Informatieblad over een glazen kap in het Terbregseveld

Samenvatting

Impressie glazen kap, illustratie uit het Movares/rapport *De duurzame weg*.

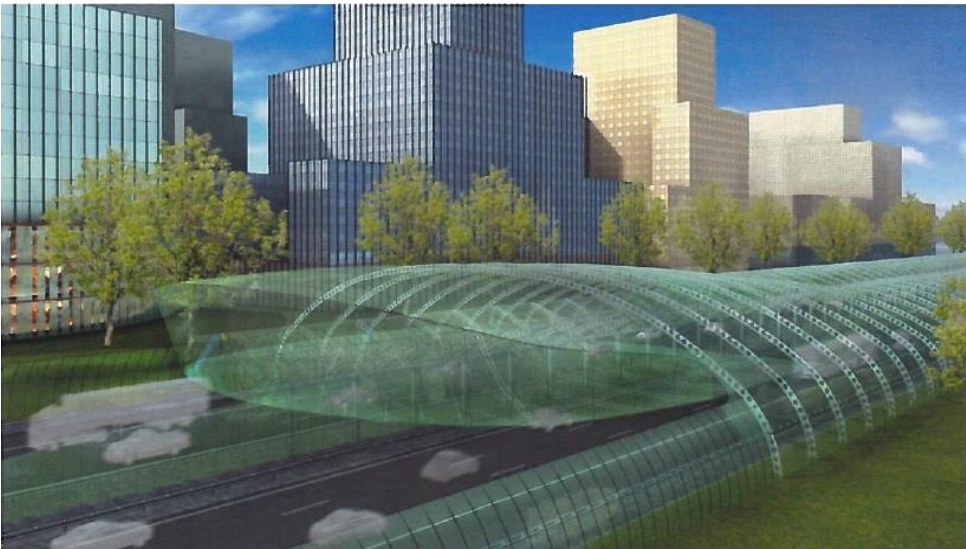
1. Een glazen kap moet voldoen aan Europese wetgeving en richtlijnen voor de veiligheid in en rondom de tunnel. Deze wet en richtlijnen gelden ook in Nederland. De verlenging van de A13/A16-tunnel met een glazen kap voldoet niet aan deze wetgeving en richtlijnen.

2. TNO heeft onderzoek gedaan naar de veiligheid van een glazen kap over een rijksweg. Rijkswaterstaat zou onder specifieke en technische omstandigheden een glazen kap kunnen aanleggen. Een dergelijke overkapping brengt risico's mee voor het gebruik, het onderhoud en de veiligheid. Dit zou ertoe kunnen leiden dat de wegbeheerder rijbanen of de hele weg vaker moet afsluiten. Daarnaast is er nog geen ervaring met een dergelijke constructie over een rijksweg. Dit betekent dat onderzoek moet uitwijzen aan welke eisen de kap moet voldoen en hoe een kap het beste kan worden aangelegd. Rijkswaterstaat laat deze onderzoeken niet uitvoeren omdat de glazen kap niet voldoet aan de Europese richtlijnen.

3. Een glazen overkapping is duurder dan andere, even effectieve, maatregelen om ten aanzien van geluidhinder saldo nul te bereiken.
4. De minister van Infrastructuur en Milieu heeft eerder plannen voor een glazen kap over rijkswegen afgewezen.

- Een glazen overkapping telt mee voor de lengte van de tunnel en leidt dus tot een langere tunnel. Volgens artikel 1.1 van het Bouwbesluit wordt onder de tunnallengte verstaan: 'De lengte van de wegtunnelbuis met de grootste tunnelbuislengte' en de tunnelbuislengte is: 'de lengte van het omsloten gedeelte van een tunnelbuis'.
- Een glazen overkapping aansluitend op de tunnelmonden leidt ertoe dat de afstand tussen de in- en uitgangen van de tunnel en de eerstvolgende op-/afrit korter wordt. In dit geval wijzigt het aantal rijstroken in of vlak na de tunnel. Voertuigen moeten dan al in of vlak na de tunnel van baan verwisselen. Dit is in strijd met artikel 6.45, eerste lid, van het Bouwbesluit:

Een glazen kap brengt volgens TNO wel een aantal extra risico's met zich mee: zoals

- het gevaar van glasscherven
- onduidelijkheid over hoe de warmte zich ontwikkelt als de zon op de glazen kap schijnt
- onduidelijkheid over de effecten van de koplampen op weggebruikers en/of omwonenden
- risico's voor de verkeersveiligheid omdat weggebruikers worden afgeleid door het passeren van een ongebruikelijke constructie.

De aanleg van een glazen kap is nog experimenteel en heeft zich daardoor nog niet bewezen. Onduidelijk is daarom nog hoe zo'n kap de doorstroming van het verkeer beïnvloedt. Rijkswaterstaat vindt dit als wegbeheerder ongewenst. De A13/A16 zal zeer intensief worden gebruikt. Afsluiting van (delen van) de weg zullen gevolgen hebben voor de andere wegen rond Rotterdam. Daar zou filevorming kunnen optreden. TNO heeft deze onduidelijkheden niet verder onderzocht, omdat de wet- en regelgeving de realisatie van een glazen kap, zoals eerder beschreven, onmogelijk maakt. Er is namelijk onvoldoende ruimte tussen de tunnelmond en de eerstvolgende op-/afrit om de tunnelmond te verlengen met een glazen kap of met een verlenging van welk andersoortig materiaal dan ook.

Op verzoek van de gebiedstafel Terbregseveld heeft Rijkswaterstaat onderzoek gedaan en laten doen naar de haalbaarheid van een glazen kap aansluitend aan de tunnelmond onder de Rotte. Conclusie is dat een dergelijke constructie om redenen van onder meer wet- en regelgeving (tunnelveiligheid, verkeersveiligheid) en beheerkosten niet haalbaar is.
